# SERVICE - INFO

**LuK Nr: 330 0098 100 – 295mm TZFA 22.3 x 25.8x 15 Bulletin 988 1000 740**

**JOHN DEERE – 40, 50 & 55 Series\*\***

**Flywheel  
Schwungrad  
Volant-moteur  
Volante-motor  
Volano**

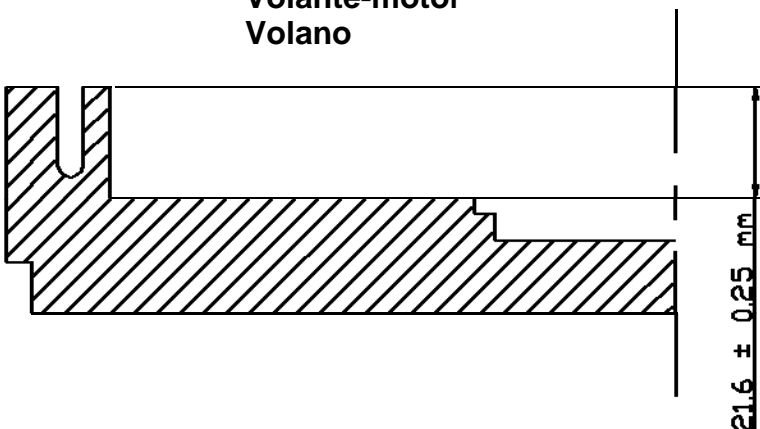
<b>Info:</b>	<b>330 0098 10 replaces / ersetzt / remplace / sustituye a / sostituisce 328 0167 26</b>
<b>GB</b>	The new disc is of increased diameter. Please ensure that flywheel is machined to a flat face and to a pot depth of $21.6 \pm 0.25$ mm.
<b>D</b>	Die neue Scheibe hat einen größeren Durchmesser. Die Reibfläche muss plan abgedreht werden. Die Schwungradtiefe ist $21.6 \pm 0.25$ mm.
<b>F</b>	La nouvelle friction a un diamètre plus important. Veuillez vous assurer que la surface du volant-moteur est plane et que sa profondeur est de $21.6 \pm 0.25$ mm.
<b>E</b>	El disco nuevo es de mayor diámetro. Por favor, compruebe que el volante-motor haya sido mecanizado en una superficie plana y a una profundidad de $21.6 \pm 0.25$ mm en la zona de fricción.
<b>I</b>	Il nuovo disco presenta un diametro maggiore. Controllare che la superficie del volano sia stata rettificata correttamente e ad una profondità di $21.6 \pm 0.25$ mm.
